COMUNE DI PIANCASTAGNAIO

PIANO OPERATIVO

CONTRODEDUZIONI ALLE OSSERVAZIONI PERVENUTE

LUGLIO 2022

- CR 99 Via Giardini del marchese

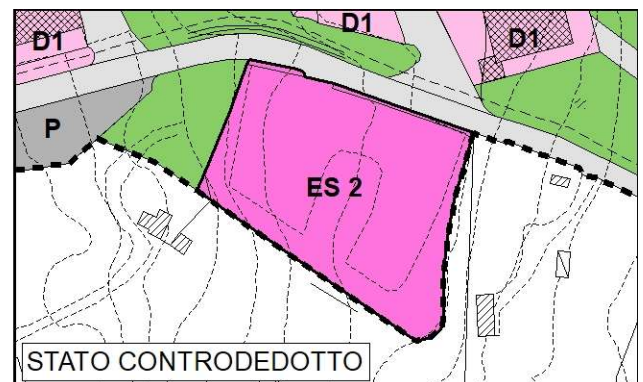
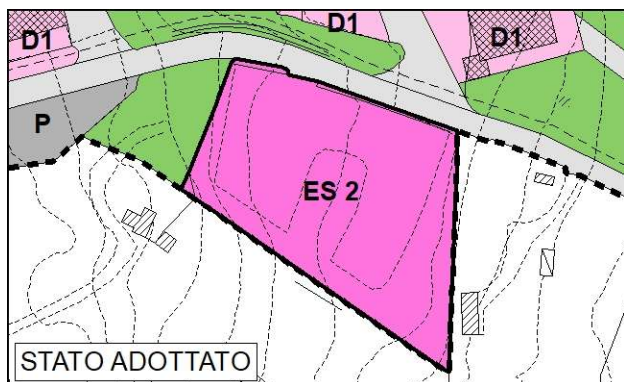
Si rileva che la scheda riporta adempimenti (*realizzazione e cessione al Comune di un percorso pedonale di ampiezza non inferiore a cm 150*) relativi alla prevista sottoscrizione di una convenzione, che non trovano corrispondenza con quanto effettivamente previsto e riportato nello schema planimetrico di riferimento. Pertanto, si ritiene necessario modificare i contenuti della scheda nel modo seguente:

[...] L'intervento è subordinato alla sottoscrizione di apposita convenzione che dovrà prevedere: ~~la realizzazione e cessione al Comune di un percorso pedonale di ampiezza non inferiore a cm 150.:~~

- **interventi di adeguamento del tratto di viabilità indicato nello schema planimetrico di riferimento e cessione al Comune della porzione di proprietà;**
- **la realizzazione e cessione al Comune di parcheggi pubblici lungo il confine sudest, fatta salva la superficie necessaria a consentire l'accessibilità al lotto.**

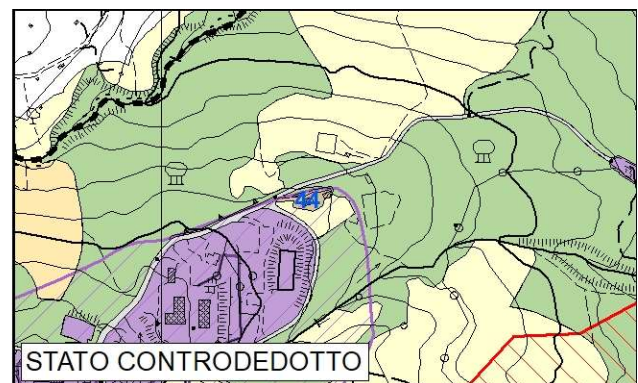
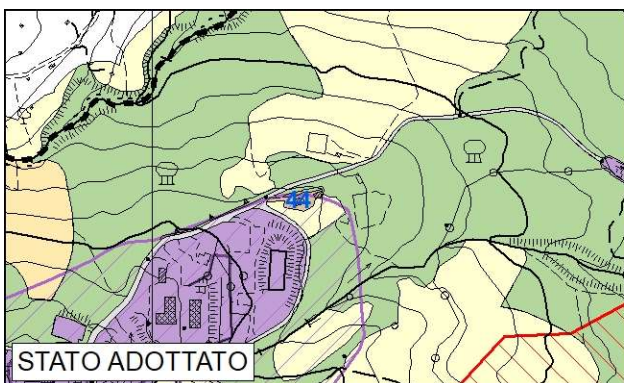
1. Modifiche all'art. 21 delle NTA, funzionali all'esclusione degli interventi ammessi per il sistema della geotermia dall'obbligo di rispetto della disciplina paesaggistica definita dal PO.
2. Modifiche all'art. 45 delle NTA, funzionali a consentire la realizzazione di sistemi di recupero della CO₂ emessa dagli impianti esistenti
3. Modifica in ampliamento dell'area classificata a destinazione geotermica.

1. Si ritiene non accoglibile la richiesta, in quanto prefigura una deroga ai vincoli paesaggistici non coerente con quanto previsto dalle normative sovraordinate vigenti in materia di tutela paesaggistica.
2. Si ritiene accoglibile la richiesta, in quanto ritenuta coerente con le strategie di mantenimento e sviluppo delle attività legate allo sfruttamento della risorsa geotermica in termini di miglioramento della compatibilità ambientale degli impianti esistenti.
3. Si ritiene accoglibile la modifica, a fronte dell'estensione contenuta dell'ampliamento richiesto e del conseguimento di una migliore definizione in relazione all'effettivo stato di fatto dell'area interessata.

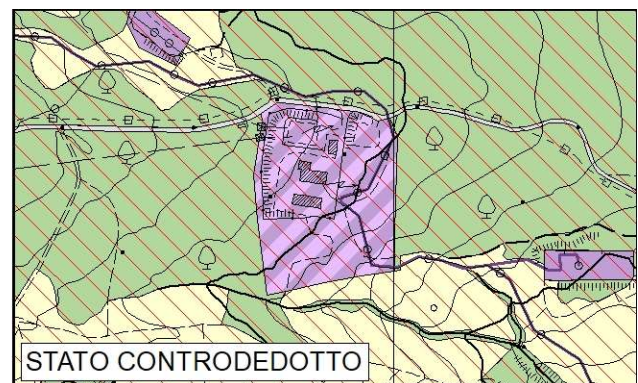
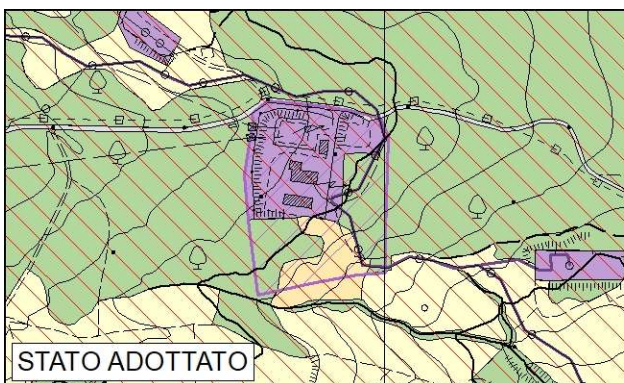
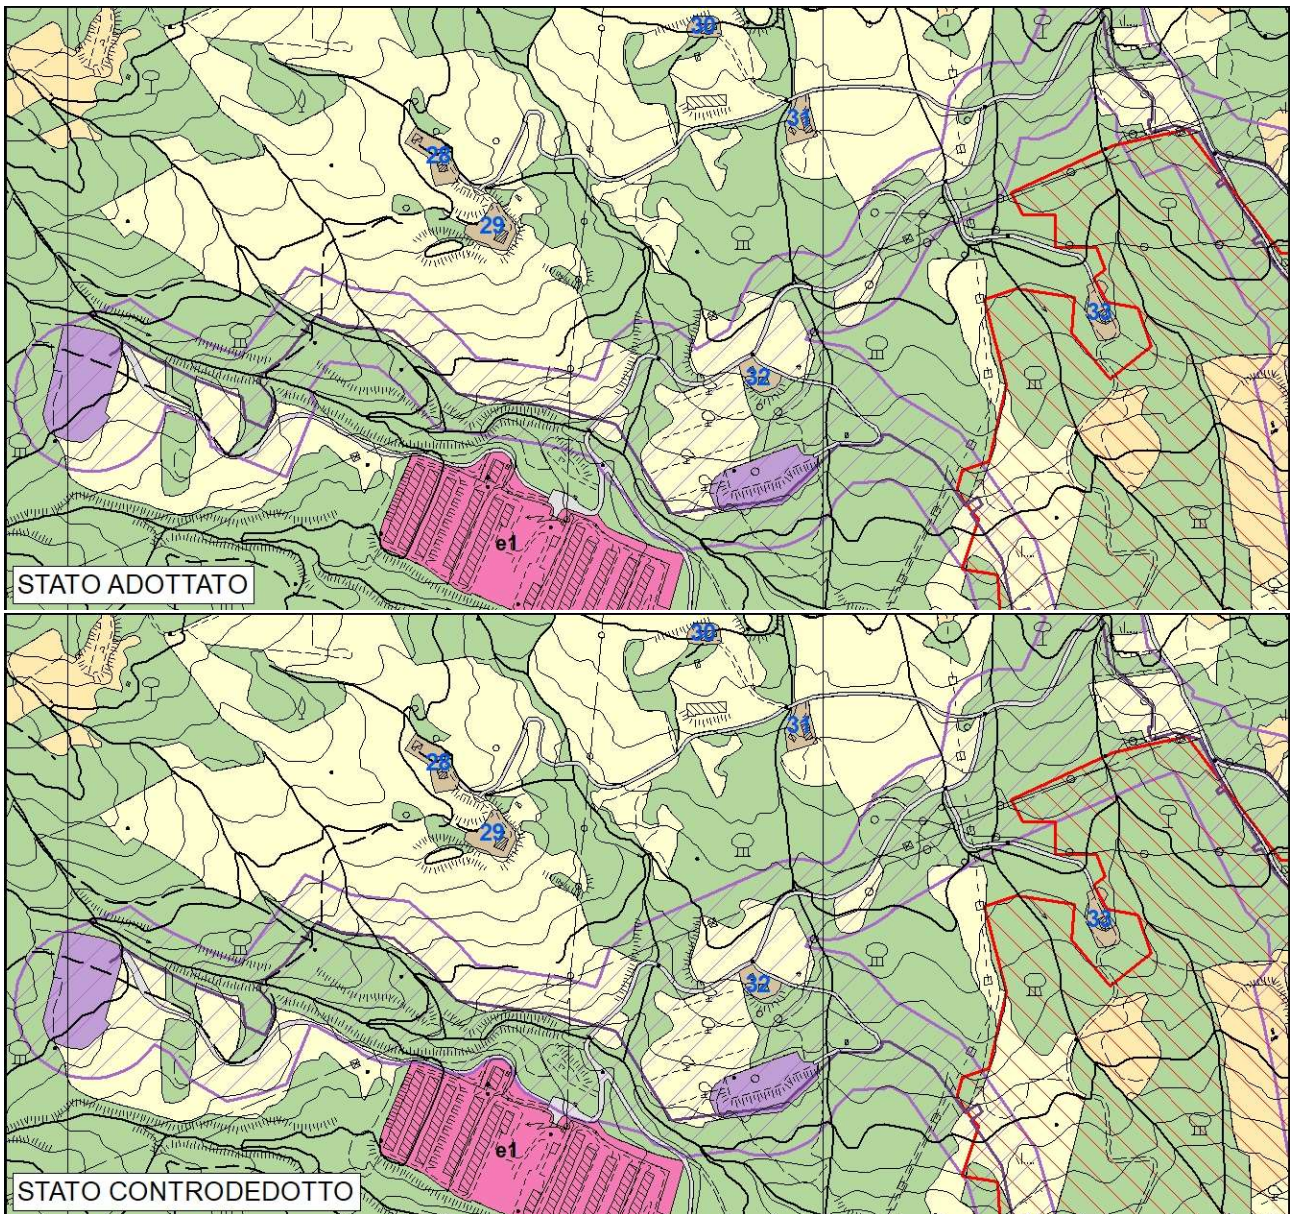
1. Si richiede che "l'Ambito di Riferimento" di cui all'art.45, comma 1 e riportato nella Tav. PO 1, sia denominato "Ambito di riferimento DG" (destinazione geotermica).
2. Si richiede che l'area denominata 'Bellavista', sia riclassificata come 'area logistica' di cui all'art. 45, comma 3 delle NTA, ricomprendendo l'intera area classificata come "Ambito di Riferimento".
3. Si richiede che le aree classificate quali "Ambito di riferimento" (Tav. PO1), siano ampliate attraverso l'addizione delle aree riportate nella planimetria allegata.
4. Modifiche all'art 45 delle NTA, funzionali a meglio definire gli interventi ammessi all'interno dell'Ambito di riferimento di cui ai punti precedenti, consentendo la realizzazione di eventuali ulteriori interventi regolarmente autorizzati ai sensi delle norme vigenti.

Si ritiene quanto richiesto coerente in termini di conseguimento di una maggior chiarezza e efficacia della disciplina del PO, finalizzata al mantenimento e sviluppo delle attività legate allo sfruttamento della risorsa geotermica in termini di sostenibilità ambientale e paesaggistica.

1. Riclassificazione dell'area denominata 'Bellavista' da *Aree occupate da attrezzature e impianti* a *Aree logistiche*.

2. Ampliamento dell'Ambito a destinazione geotermica.

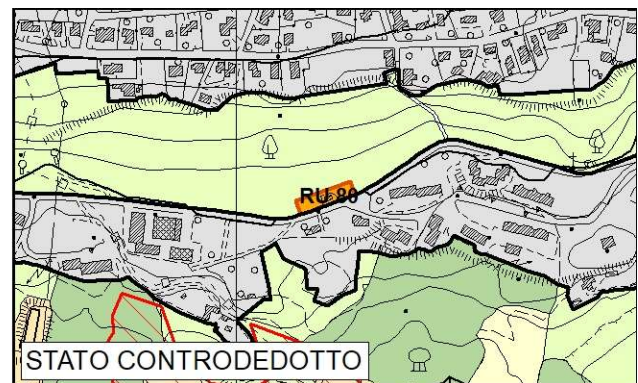
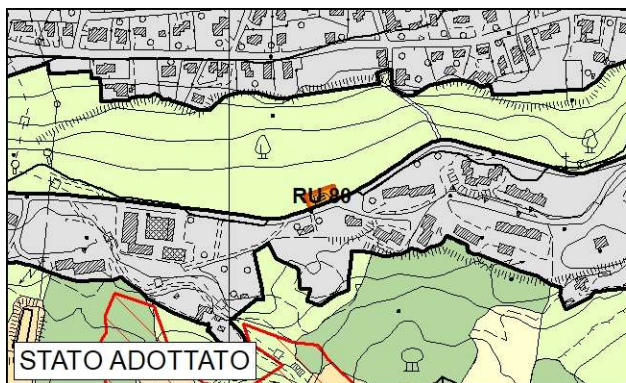
Richiesta di ampliamento dell'area di pertinenza individuata dal PO per l'intervento da mq 750 a mq 3.000.

Modifica in ampliamento dell'area classificata fra le *Previsioni con funzioni non agricole nel territorio rurale* e identificata dalla sigla RU 80, ricomprendendo un'area precedentemente classificata fra le *Aree di pertinenza degli insediamenti*.

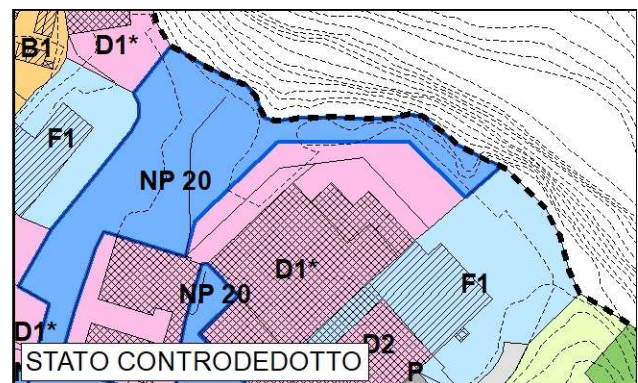
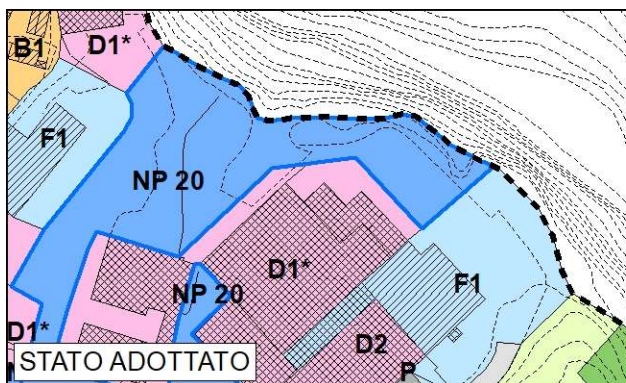
1. Richiesta di riconsiderare l'estensione delle aree sottoposte a vincolo preordinato all'esproprio, rendendo possibile il mantenimento lungo tutto il perimetro del fabbricato di un'area idonea alla prosecuzione dell'attività d'impresa attualmente praticata, ovvero di esercizio di altre attività produttive, come da elaborato grafico allegato.
2. Richiesta di conferire la possibilità di insediare anche nuove destinazioni (residenziale, direzionale, commerciale) coerenti con le esigenze di riqualificazione dell'intero ambito.

1. Si chiarisce che il vincolo apposto sull'area è da ritenersi indicativo e funzionale alla definizione e attuazione di un progetto ancora da definirsi. Si ritiene comunque compatibile con gli obiettivi previsti di riqualificazione dell'area operare una ripermimetrazione delle aree sottoposte a vincolo preordinato all'esproprio nel senso proposto dall'osservante.
2. Si chiarisce che il PO (art. 54, c. 4) consente l'insediamento di attività diverse da quella artigianale, con esclusione della destinazione residenziale, considerata non compatibile con le caratteristiche dell'insediamento.

Allegato *Schede normative e di indirizzo progettuale*: modifica in riduzione dell'area riportata nello Schema planimetrico di riferimento di cui alla Scheda NP 20.

Modifica in riduzione dell'area classificata fra gli Interventi di iniziativa pubblica previsti all'interno del territorio urbanizzato e identificata dalla sigla NP 20 e riclassificazione della parte così deperimetrata fra le Aree a prevalente funzione artigianale identificate con la sigla D1*.

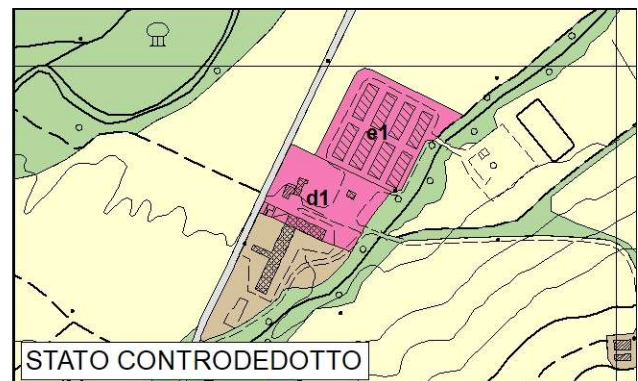
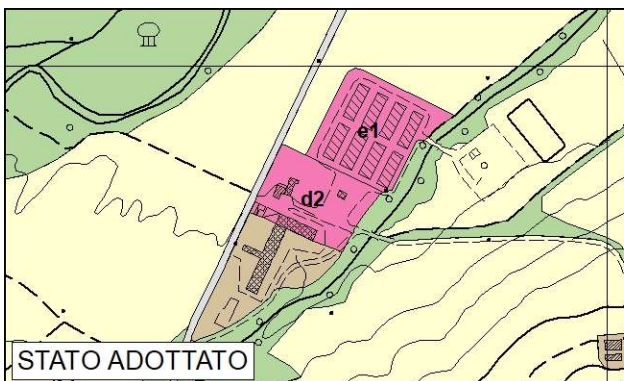
Si rileva che l'area di proprietà è stata individuata come zona produttiva D2, che non risponde in maniera specifica all'attività svolta dall'azienda proprietaria. Si richiede la riclassificazione in zona D1.

Si prende atto della segnalazione e si procede alla riclassificazione dell'area sulla base della effettiva destinazione funzionale.

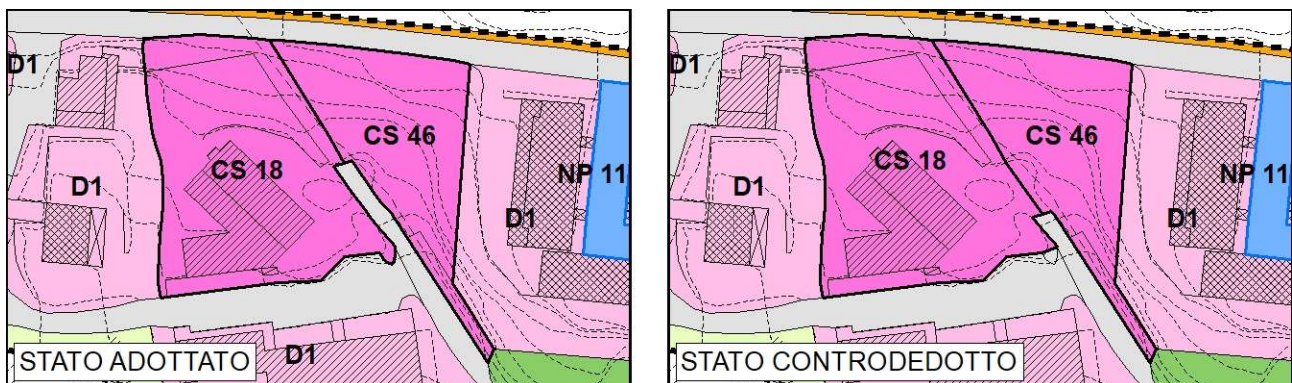
Si richiede di incrementare la capacità edificatoria prevista per la scheda CS 18, ammettendo una SE fino a mq 600 e una SC fino a mq 400. Si richiede, inoltre, di modificare il perimetro del lotto in corrispondenza dell'accesso, anche in relazione a quanto previsto per il lotto limitrofo (Scheda CS 46), ricomprendendo la porzione di proprietà.

Si ritiene la richiesta compatibile con gli obiettivi perseguiti dal PO per l'area in oggetto.

Modifica in ampliamento del perimetro di cui all'area classificata tra gli *Interventi di nuova edificazione di completamento a destinazione produttiva o specialistica* e identificata dalla sigla CS 18, ricomprendendo parte di un'area precedentemente classificata quale viabilità pubblica.
